Expertní zpráva č. 17 – 2016

Kontrola stavu střešní krytiny a části mezistřešního prostoru

Objekt: panelový dům - plochá střecha

Adresa : Bernolákova 1168/9, Praha 4

11,12 část krytiny s uvolněnými příponkami

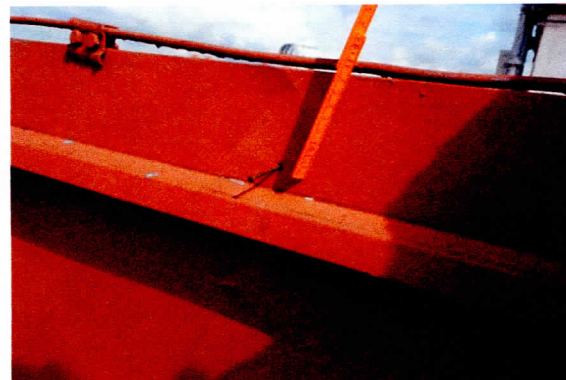
V SZ rohu střechy je vyboulená krytina v důsledku uvolnění – vytržení příponky krytiny z prken v rozsahu cca 8 - 10 m². K tomu došlo působením sání větru, které právě na SZ straně střechy je nejvýraznější.

Komentář, doporučení: jedná se o **nejvážnější zjištění z prohlídky střechy**. Je otázkou času a působení nárazovitého větru, kdy **může dojít až k odtržení krytiny od podkladu**, její části nebo v horším případě k destrukci krytiny celé střechy. Oprava je možná provizorní a pouze dočasná upevněním plechu vhodnými vruty s těsnicí podložkou přímo skrz plech do prken. Vlivem dilatace však může docházet k postupnému uvolnění vrutů a ztrátě vodotěsnosti spoje. Trvalá oprava spočívá ve výměně plechu v dané ploše za nový, s napojením stojatou drážkou na původní plech, který není uvolněný. Nový plech bude vycházet z šířky 670 mm, původní metrové šířky plechů již neodpovídají požadavkům normy. V rámci této výměny bude potřebné provést i dodatečnou výměnu nebo alespoň revizi upevnění ukončovací obvodové lišty. Vše po konzultaci s odbornou klempířskou firmou.

13,14 chybějící dilatační lišta u oplechování stříšky, uvolněné upevnění okraje – hřebík

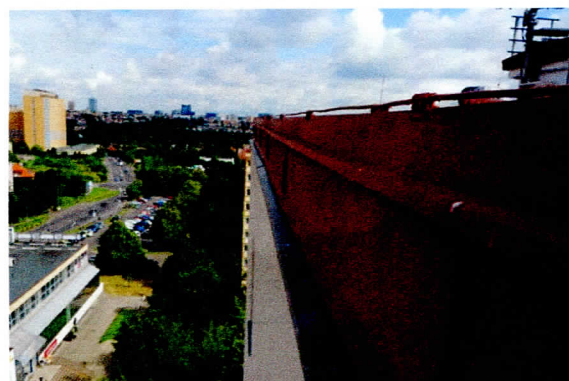
V důsledku absence dilatační (krycí) lišty dochází k otevírání spáry mezi ukončením oplechování stříšek balkonů na přilehlé stěně. V současnosti pouze zatmelený detail není tak všude vodotěsný.

Doporučení: instalovat dilatační lištu.

17,18 uvolněná lišta na rohu strojovny

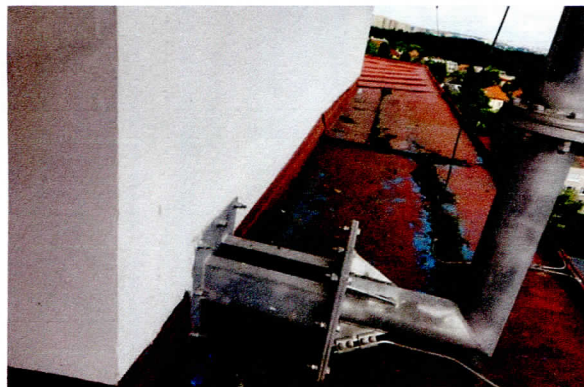
d, Odchlíplá dilatační lišta u SV rohu strojovny

Doporučení: dodatečně upevnit a zatmelit.

19,20 okolí vtoku s nízkým sklonem, nečistoty za strojovnou

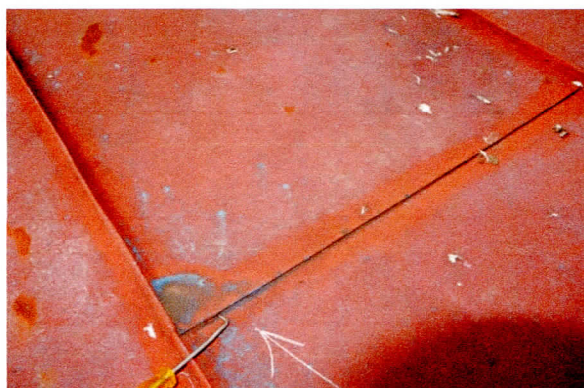
Doporučuji pravidelné kontroly a čištění střechy, zejména na severní straně za strojovnou je mnoho nečistot, které ztěžují odtok vody. Kontrola je nutná také po každém silném, nárazovitém větru, vzhledem k dosavadnímu výše popsanému uvolnění krytiny. K provedení oprav krytiny a dodatečného zateplení doporučuji zvolit pouze ověřené, odborně zdatné firmy, které poskytnou na svoji práci dostatečné záruky.

21,22 v těchto spojích je možné vztlínání a zatékání vody, počáteční koroze

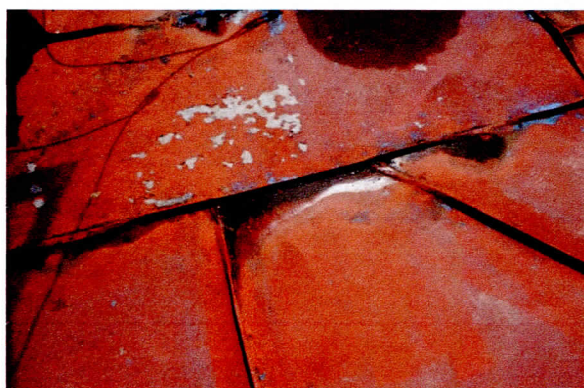
Na několika místech jsou zejména ležaté drážky mírně uvolněné dilatací a v případě, že je takový spoj na ploše s malým sklonem, může zde docházet ke vzlínání a zatékání vody. Na několika málo místech se již poblíž spojů plechové krytiny objevuje koroze.

Komentář, doporučení: spojování plechů drážkou (falcem) lze provádět od sklonu střechy 3°. Na místech poblíž vpustí, kde je sklon jen 2°, nemusí být spoje vodotěsné, může zde zejména v době tání sněhu nebo přívalů deště docházet k zatékání pod krytinu (nemusí být pozorováno v interiérech bytů, vodu zde dočasně zadrží asfaltový pás na stropním panelu a následně se voda odpaří). Lze doporučit, jako finální odbornou práci, opatření krytiny celoplošně nebo alespoň u spojů novým nátěrem. Druh nátěru a postup konzultovat

s odbornou firmou. Vhodný nátěr může do jisté míry působit vodotěsně v místě spojů. V případě, že se projeví nevodotěsný spoj plechů, je za daného stavu krytiny možné použít jen dodatečné zatmelení takových míst, při nutnosti opakované revize a opravy tmelu.
